**Dodatek č. 2**  
**SMLOUVY O DÍLO č. 023/2016, dodatek č. 1 ze dne 29.6.2016**

1.1. Předmětem této smlouvy je závazek zhotovitele provést pro objednatele řádně a včas kompletní stavební práce v rámci projektu „Čerčany – bezbariérové chodníky podél sil. II/109 a III/1094“ v obci Čerčany.

Změnový list č. 1	25.7.2016
Popis a zdůvodnění změn po jednotlivých položkách k oceněnému výkazu výměr SoD	
Akce :	Čerčany-bezbarierový chodník podél sil.III/109 a III/1094

Objednatel: Obec Čerčany		Okres: Benešov	DSP
Příloha: SITUACE 1. ČÁST			
OBJEKT: SO 101 CHODNÍK			
STAVBA: Čerčany-bezbarierové chodníky podél sil. III/109 a III/1094			
Odpovědný projektant objektu		Ing. PAVEL KUBISEK	Datum: 07/2016
Měřítko: 1:250		Souprava	
2.1		Příloha č.

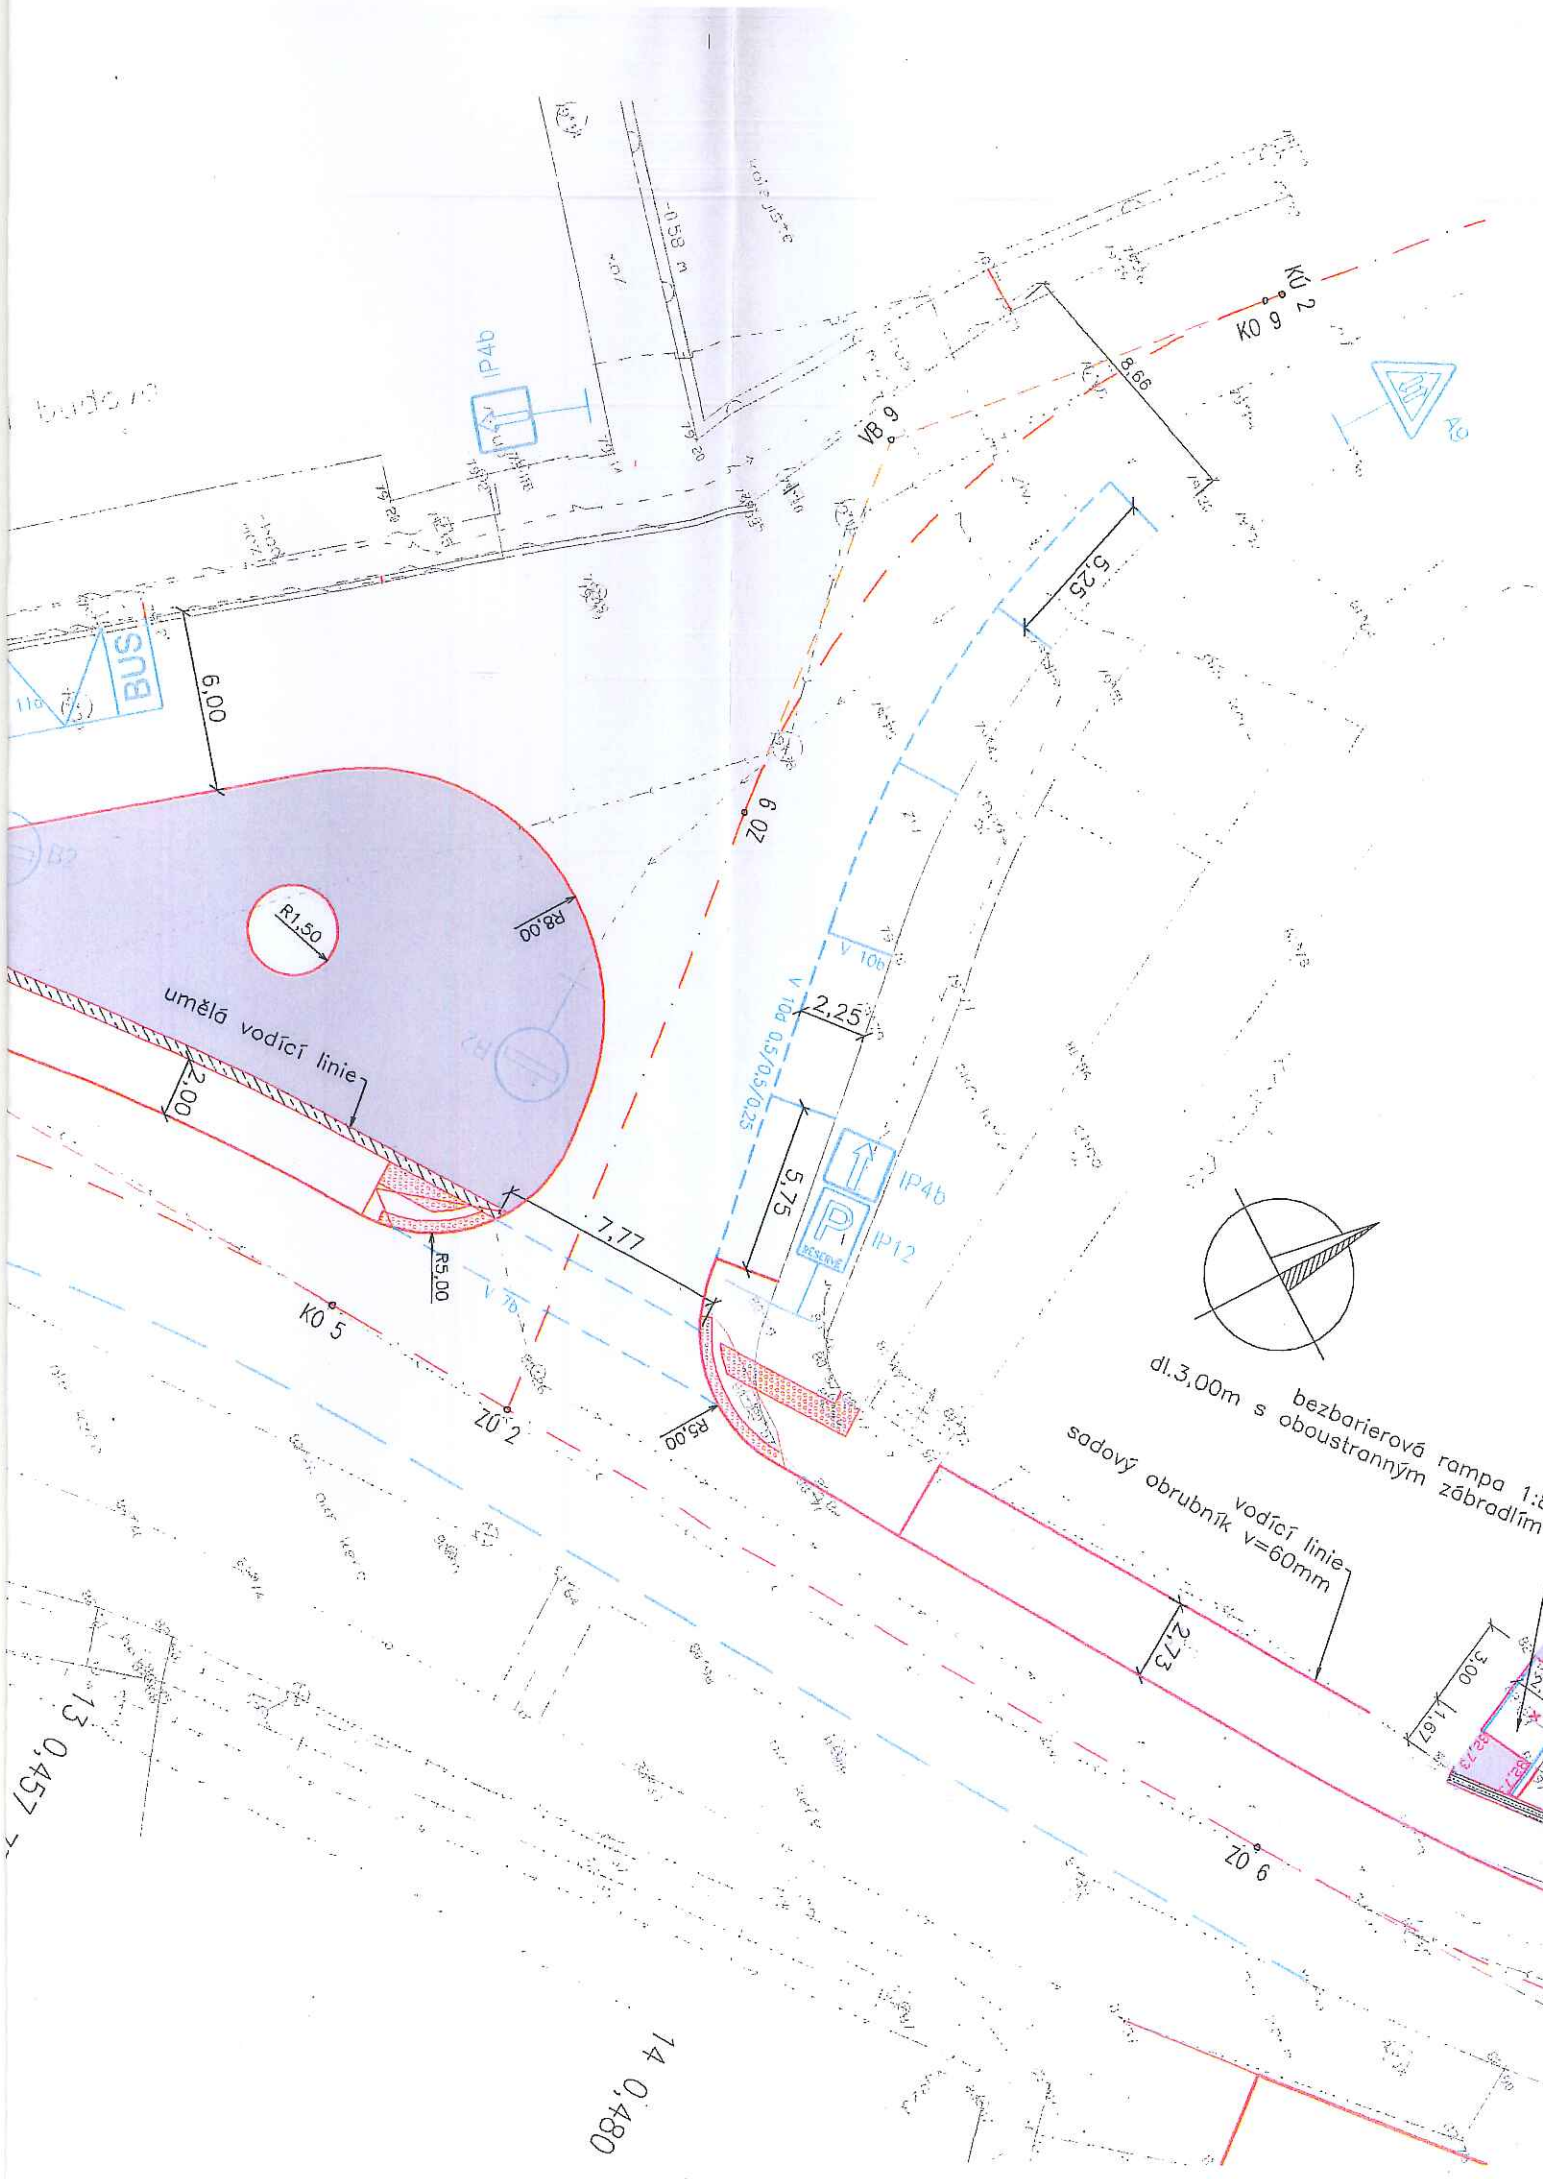
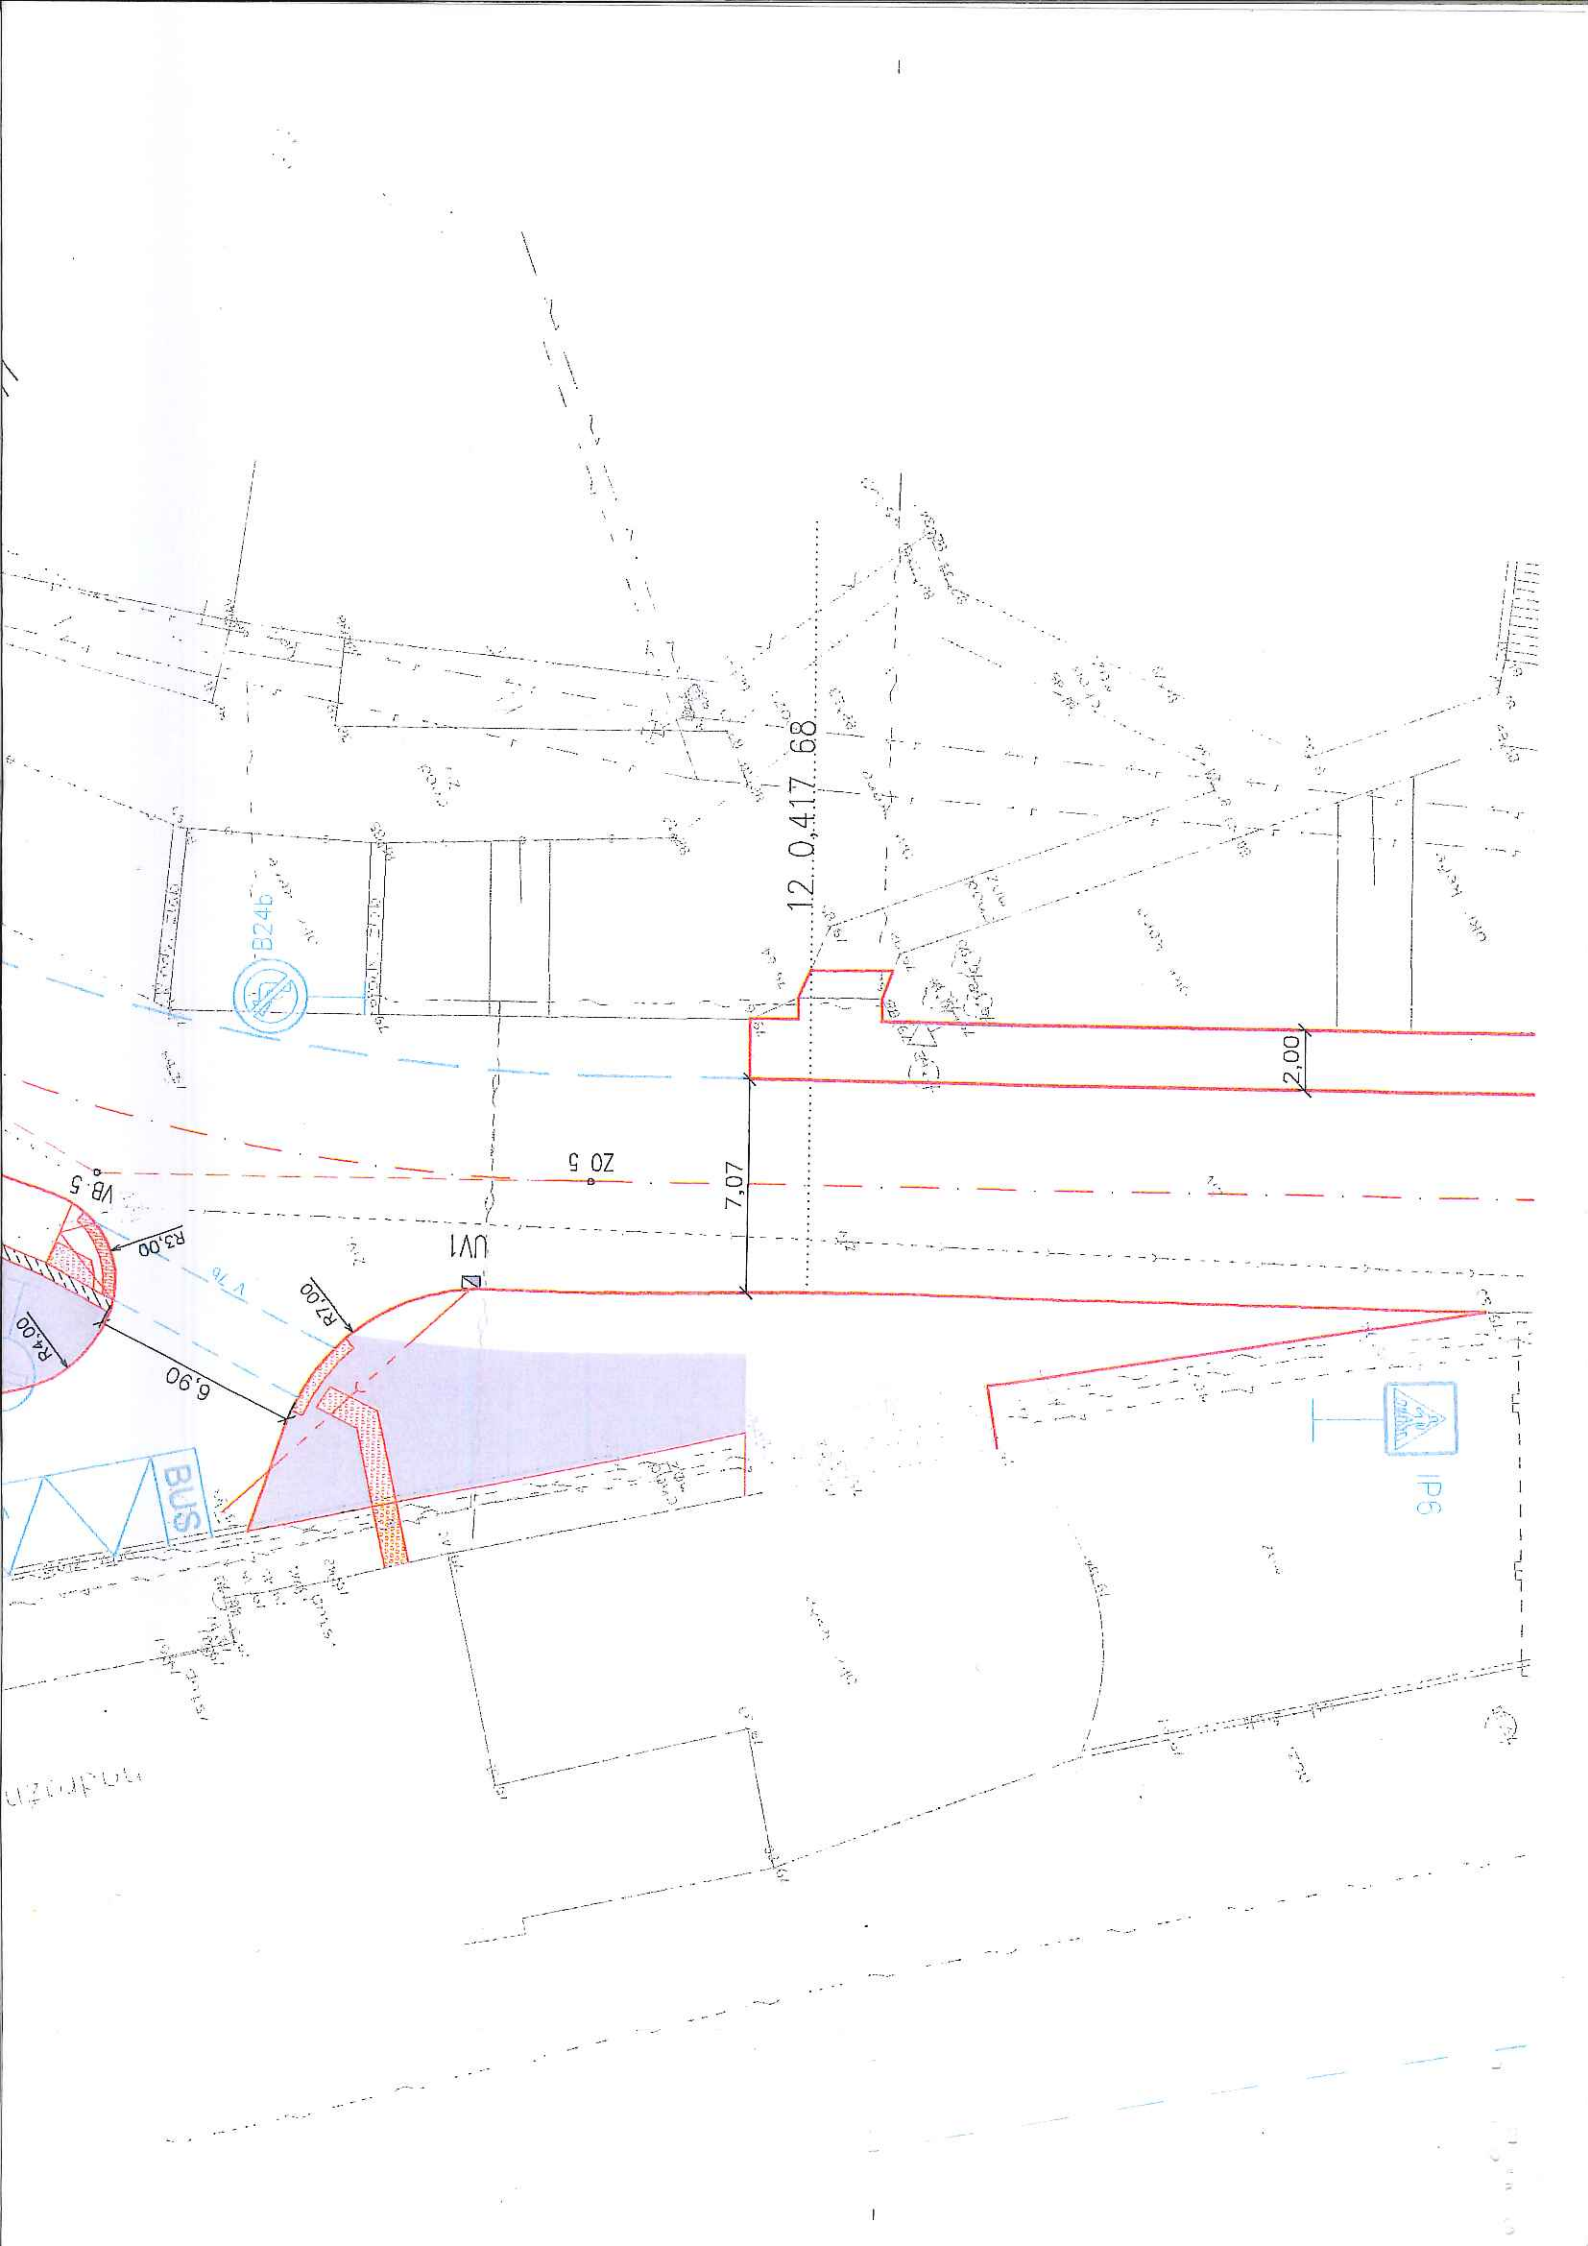
Popis změny  
 Plochu sadovnických úprav před nádražní budovou v ploše 97,30m2 nahradit podkladem ze štěrkodrti tl. 90mm a krytem komunikace pěší zóny z betonové zámkové dlažby tl.60mm.Vstup do kulturního domu ve staničení 0,498-0,514 70 vlevo bude upraven vložením bezbarierové rampy a úpravou vstupu pro bezbarierový přístup.Uliční vpust UV 2 byla zrušena.Uliční vpusti osazené ve zrušeném silničním příkopu v úseku 0.725-KÚ byly zrušeny. Stávající revizní šachty kanalizace byly ve stejném úseku zvýšeny do úrovně povrchu chodníku.

Specifikace změny	Plocha sadovnických úprav před nádražní budovou v ploše 97,30m2 bude nahrazena podkladem ze štěrkodrti tl. 90mm a krytem komunikace pěší zóny z betonové zámkové dlažby tl.60mm s vloženými bezbarierovými prvky označujícími místo pro přecházení. Vstup do kulturního domu bude upraven vložením bezbarierové rampy, odstraněním stávající parapetní zídky a zvýšením zpevněné plochy do úrovně vstupu do budovy betonovou zámkovou dlažbou. Sadovnické úpravy před vstupem budou nahrazeny konstrukcí chodníku s povrchem z betonové zámkové dlažby. Uliční vpust UV 2 byla zrušena bez náhrady pro nadbytečnost. Stávající uliční vpusti umístěné v silničním příkopu v úseku 0.725-KÚ byly zrušeny. Revizní šachty kanalizace byly ve stejném úseku zvýšeny do úrovně dlažby chodníku.
Zdůvodnění změny	Frekventovaný prostor před vlakovým nádražím požaduje investor využít pro pohyb chodců v celém rozsahu plochy a pro zajištění údržby zpevnit betonovou zámkovou dlažbou. Prostor před vstupem do kulturního domu pro zajištění bezbarierového přístupu požaduje investor vybavit přístupovou rampou a zvýšením vstupní plochy zajištění bezbarierového přístupu do budovy. Uliční vpust UV 2 byla zrušena pro nadbytečnost. Uliční vpusti umístěné ve zrušeném silničním příkopu v úseku 0.725-KÚ byly zrušena pro nefunkčnost.Revizní šachty kanalizace ve stejném úseku byly zvýšeny do úrovně chodníku pro zajištění přístupnosti.
